# СПЕЦИЈАЛНА БОЛНИЦА ЗА РЕХАБИЛИТАЦИЈУ

Предмет: Измена и допуна конкурсне документације за јавну набавку мале вредности добара бр. 22/2016 - Набавка опреме за климатизацију базена Wellness центра „Ковиље“ Специјалне болнице за рехабилитацију у Бањи Ковиљачи.

Сагласно члану 63, Закона о јавним набавкама („Сл. Гласник РС бр. 124/2012, 14/15 и 68/15 у даљем тексту: Закон), достављамо одговоре на питања, у смислу појашњења конкурсне документације за јавну набавку мале вредности ЈН бр. 22/2016 – Набавка опреме за климатизацију базена Wellness центра „Ковиље“ Специјалне болнице за рехабилитацију у Бањи Ковиљачи.

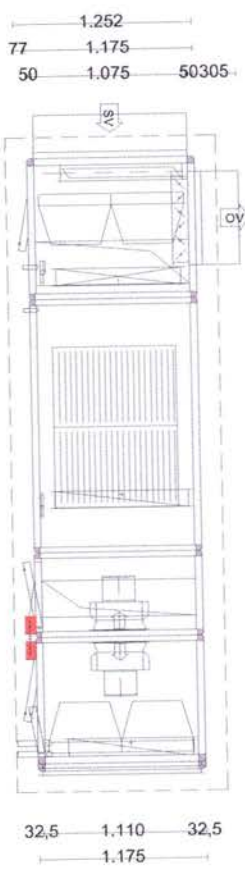
Базенска клима комора је недефинисана. Потребна је детаљнија спецификација коморе. Потребна је шема коморе или списак секција (модула) у смеру струјања ваздуха и свежег и оптицајног. Колики је проток ваздуха кроз комору у  $m^3/x$ , да ли је у исправљеном предмеру штампарска грешка  $6000 m^2/x$ . Колико је од тога свеж а колико оптицајни ваздух? У поз. 1 се помињу вентилатори у множини, за сваки вентилатор треба навести проток ваздуха и екстерни пад притиска. Није наведено који је тип рекуператора топлоте.

У питању је штампарска грешка, која је исправљен у предмеру и треба да стоји  $6000 m^2/x$ . Тип рекуператора је саставни део коморе, ваздух/ваздух. Шема коморе је приказана на крају ових одговара.

Ubracni vazduh	THOR TB2
Protok vazduha	m <sup>3</sup> /h 6,000
Ekst. Pad pritiska	Pa 400
Totalni pad pritiska	Pa 914
Snaga motora	kW 3,90
Napajanje	3x400 V/50 Hz
Kondenzator	kW 21,00
PHW-Grejanje I	kW 40,88
Rekup. energije	kW 23,70
Kompresor	kW 1x4,44

Odsisni vazduh	THOR TB2
Protok vazduha	m <sup>3</sup> /h 6,000
Ekst. Pad pritiska	Pa 400
Totalni pad pritiska	Pa 823
Snaga motora	kW 3,90
Napajanje	3x400 V/50 Hz
DX-hladenje	kW 17,00
